总平面布置图(变更前) 1:500

建设单位:
CLIENT:
福建省田伯生物科技有限公司

注册执业人	REGISTERED ARCHITECT	姓名	李诗颖
注册证书号码	20225102614	注册编号	5102358-012
项目负责人	PROJECT LEADER	李诗颖	李诗颖
专业负责人	MAIN ENGINEER	李诗颖	李诗颖
审定	APP'D	李诗颖	李诗颖
审核	EXAM'D	李诗颖	李诗颖
校对	CHECK'D	李诗颖	李诗颖
设计	DESIG'D	李文官	李文官
职位	POST	姓名	李诗颖
设计/签署	DISCIPLINE	姓名	李诗颖
设计阶段	DESIGN STAGE	专业	建筑
工程名称	PROJECT	名称	有机废弃物资源化利用项目
子项名称	SUB ITEM	名称	总平面图(变更前)
图名	TITLE	图号	13
工程号	PROJECT NO.	日期	2024.10.13
比例	SCALE	日期	2024.10.13

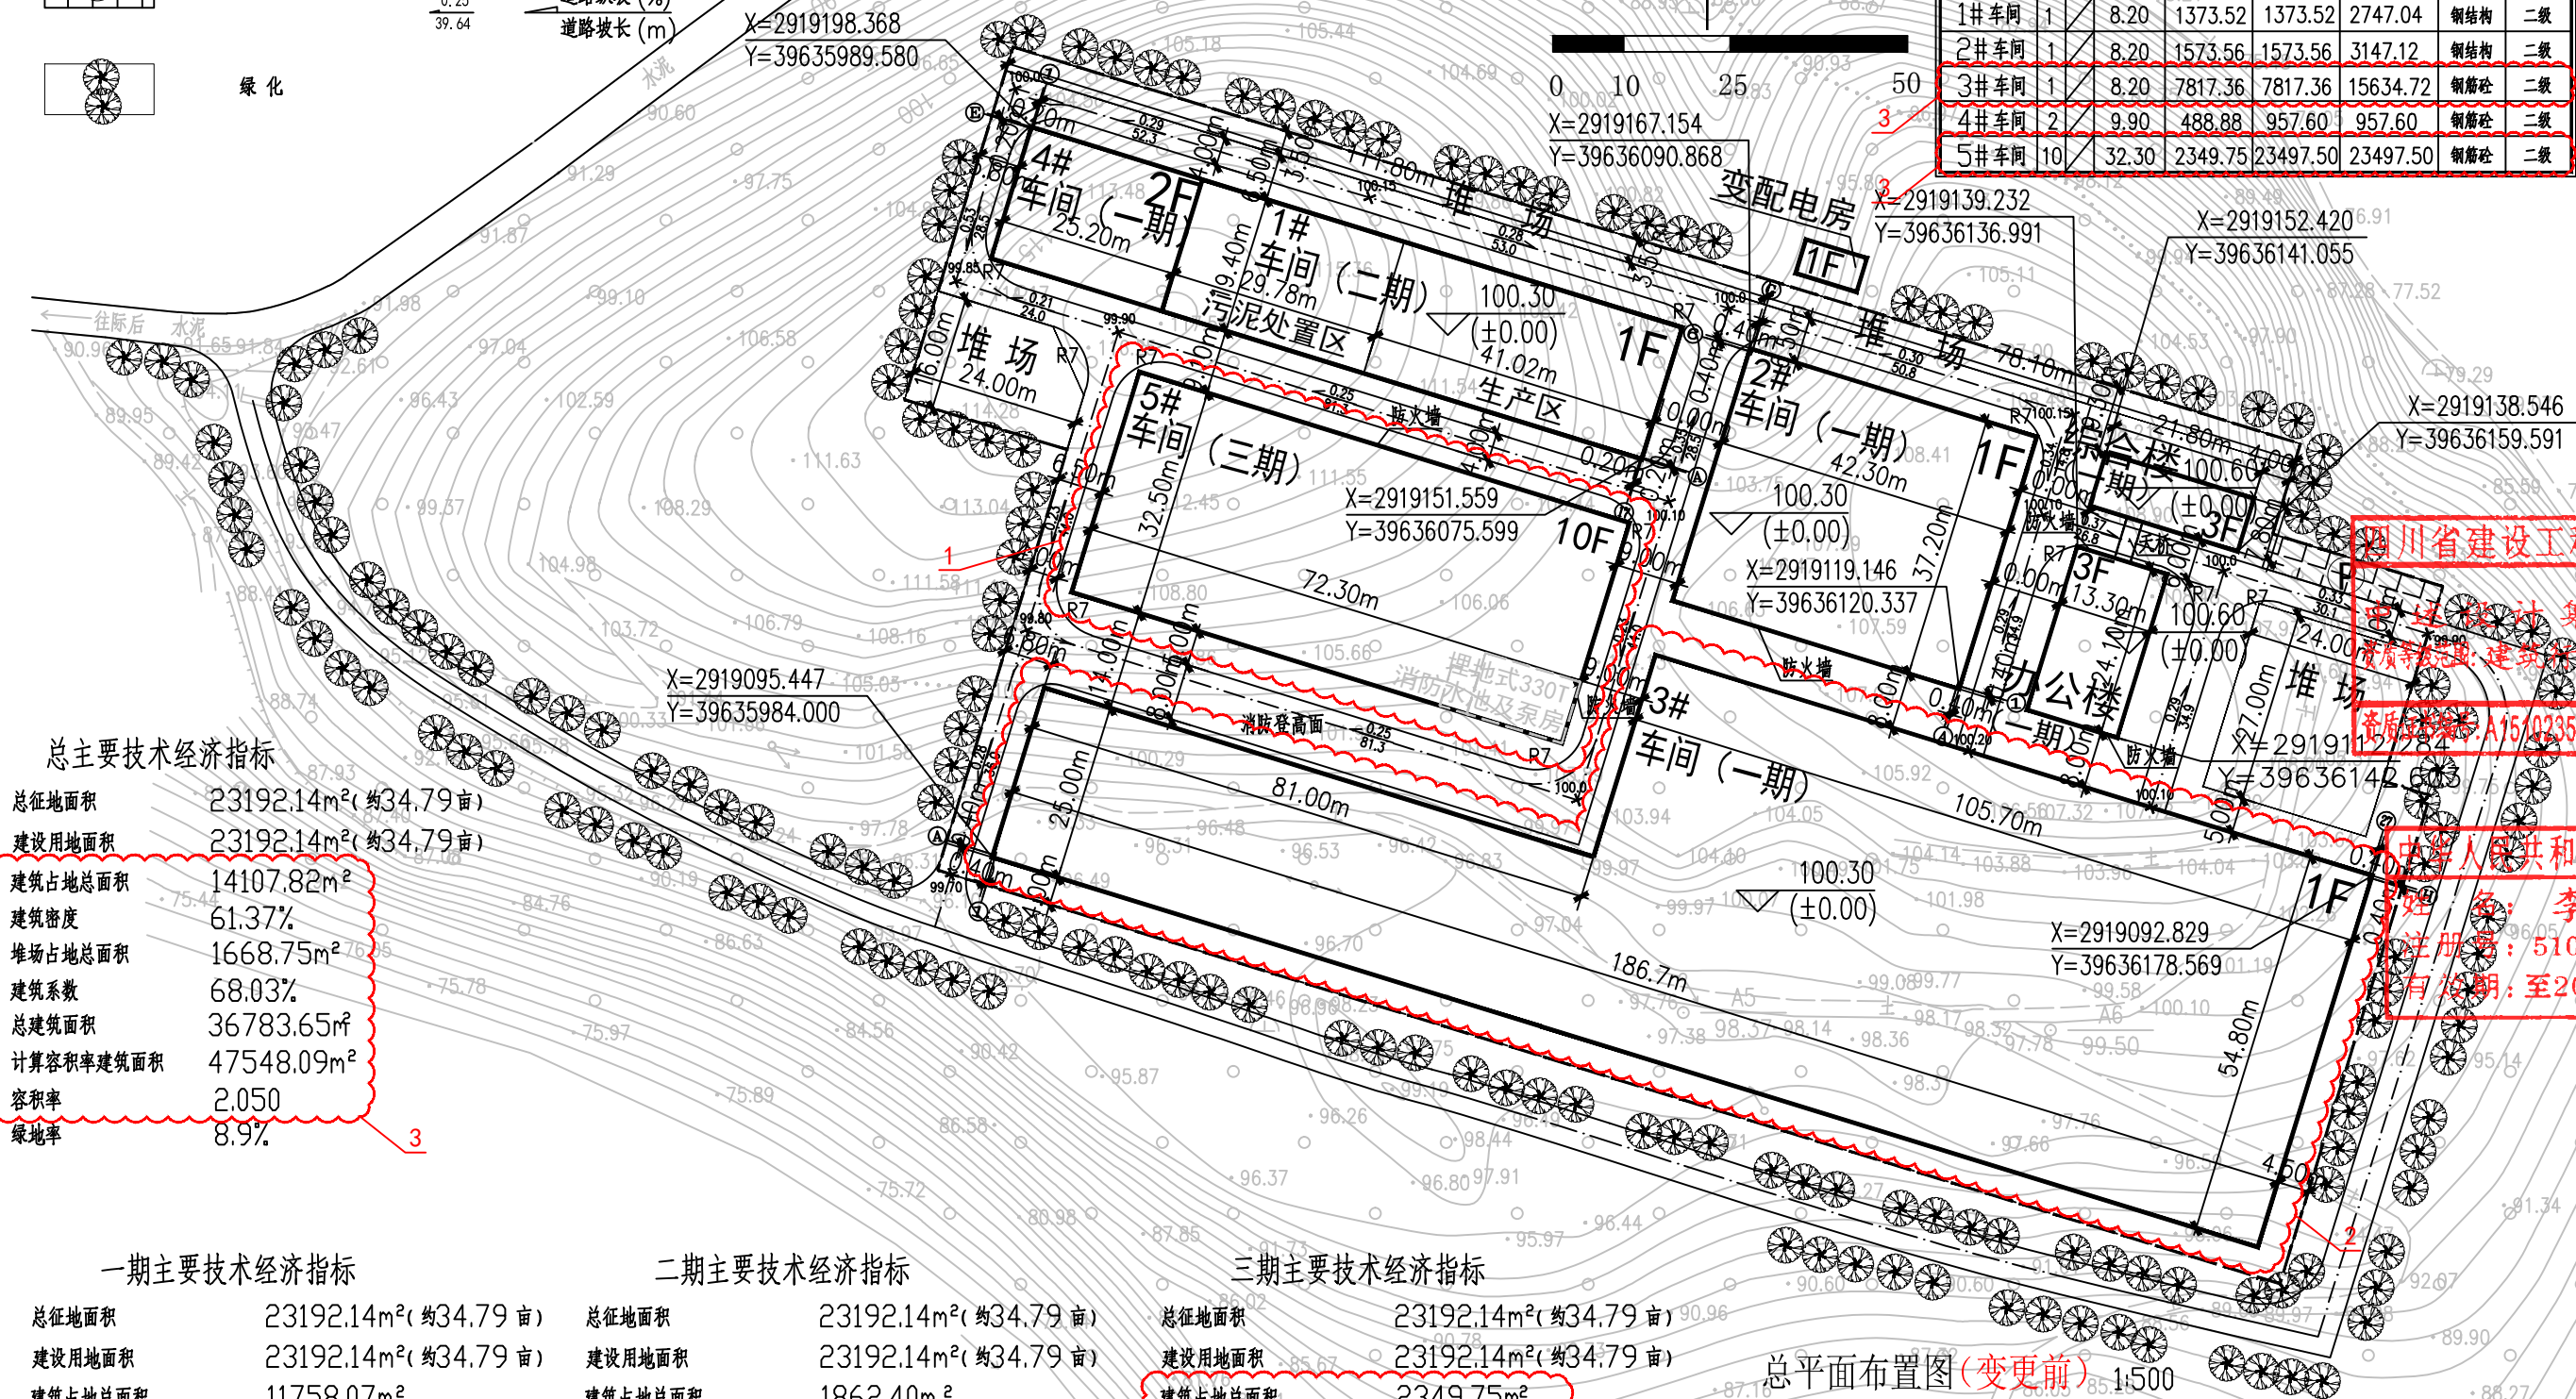
变更内容:

1. 5#车间层数由10层调整为3层, 平面尺寸调整。
2. 3#车间层数由1层调整为3层, 平面尺寸调整。
3. 指标数据同步调整。
